改善箇所説明図

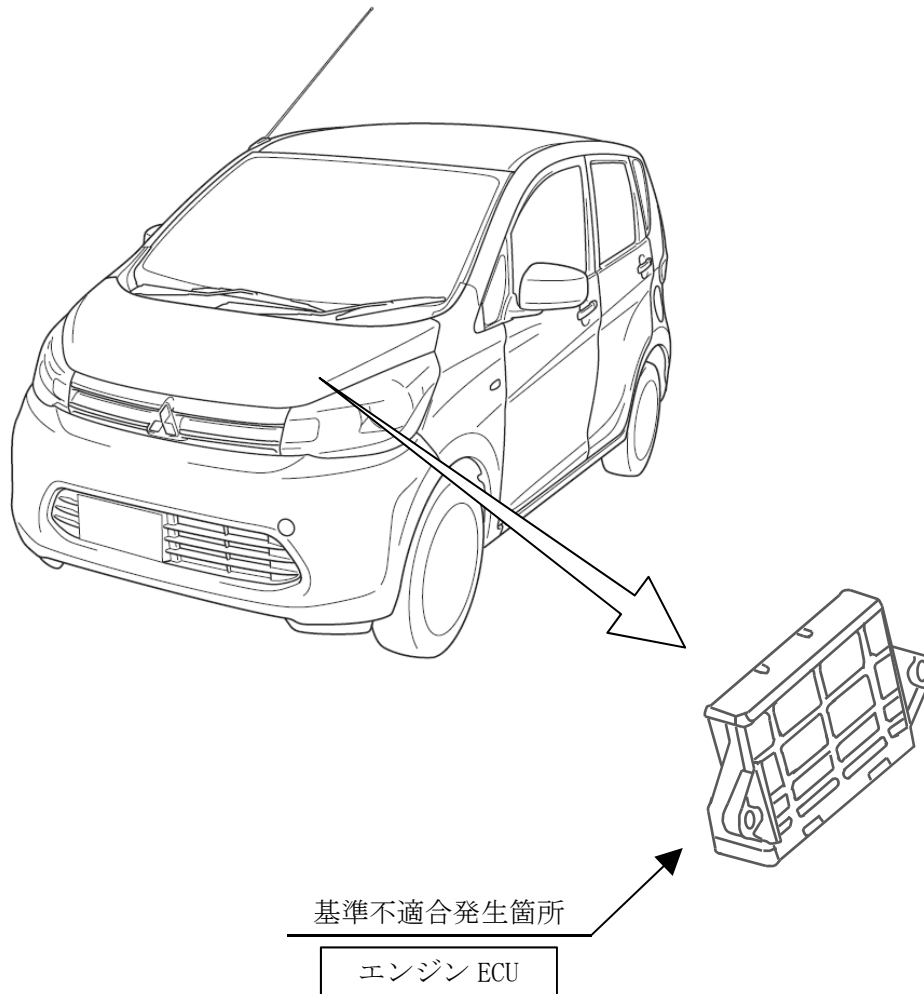
- ① エンジンの始動装置(スターター)において、エンジン制御プログラムが不適切なため、エンジンクランキング開始直後のシフト操作により、スターターモーターピニオンギヤがエンジンのリングギヤに強嵌合し、その衝撃でギヤが破損することがある。そのため、エンジン始動時に異音が発生し、最悪の場合、エンジンが始動できなくなるおそれがある。
- ② アイドリングストップ機能付き車のエンジンECUにおいて、エンジン制御プログラムが不適切なため、触媒劣化診断が適正に実施されないことがある。そのため、触媒が劣化しても警告灯が点灯しないおそれがある。

- ①②全車両、エンジン制御プログラムを対策仕様に書き替える。

注：図中の 内は、プログラムを書き替える部品を示す。
